Spółka Komunalna „**BŁYSK**” Sp. z o.o.
ul. Wyzwolenia 1, 86-120 Pruszcz
tel. 0-52 562 70 99
Regon 092924646, NIP 559-18-16-930

Działając na podstawie art. 38 ust. 2 ustawy z dnia 29 stycznia 2004 r. Prawo zamówień publicznych (Dz. U. z 2017 r. poz. 1579 ze zm.) Zamawiający – Spółka Komunalna „Błysk” przekazuje zapytania od Wykonawców dotyczące treści Specyfikacji Istotnych Warunków Zamówienia (SIWZ) i udziela wyjaśnień dotyczących postępowania na udzielenie zamówienia publicznego prowadzonego w trybie przetargu nieograniczonego pn. **„Poprawa gospodarki wodno-ściekowej w gminie Pruszcz”**. Projekt współfinansowany z Europejskiego Funduszu Rozwoju Regionalnego w ramach Osi Priorytetowej 4. Region przyjazny środowisku, Działanie 4.3 Rozwój infrastruktury wodno-ściekowej Regionalnego Programu Operacyjnego Województwa Kujawsko-Pomorskiego na lata 2010-2020.

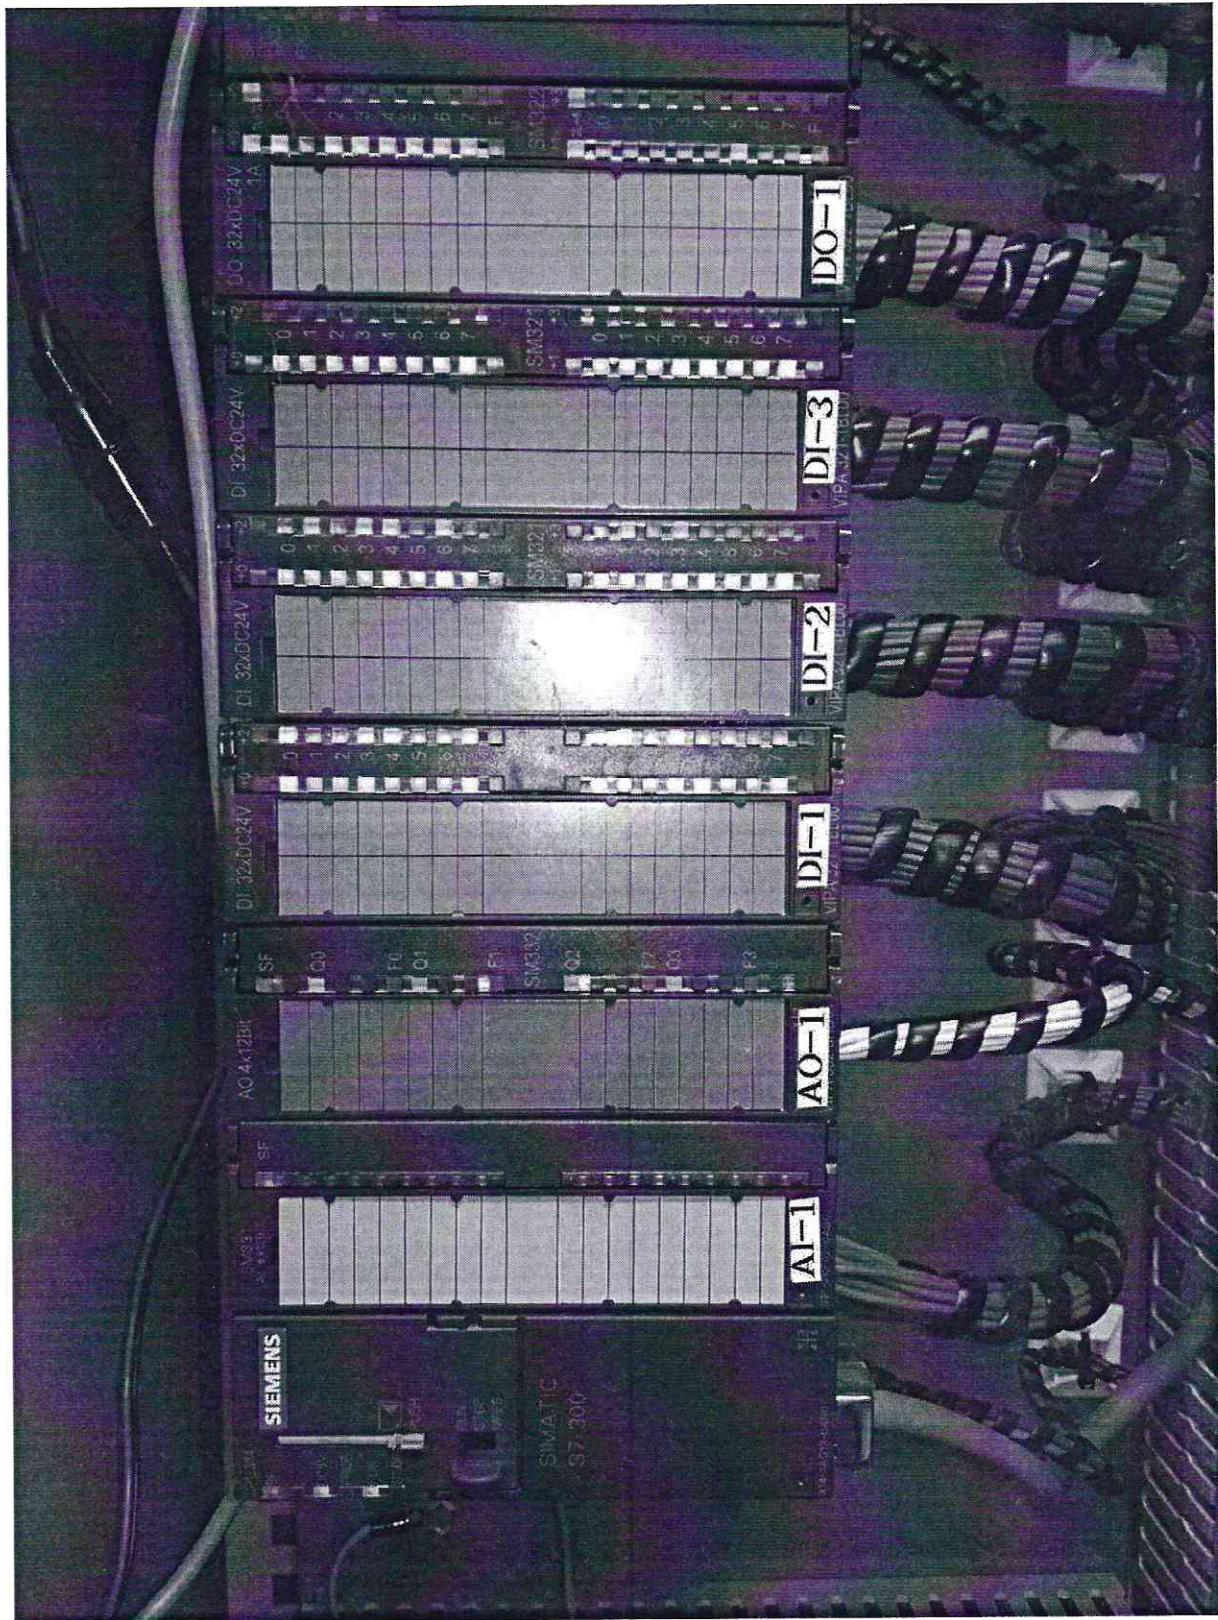
Pytanie: Prosimy o udostępnienie dokumentacji zdjęciowej istniejącego sterownika w szafie

RA
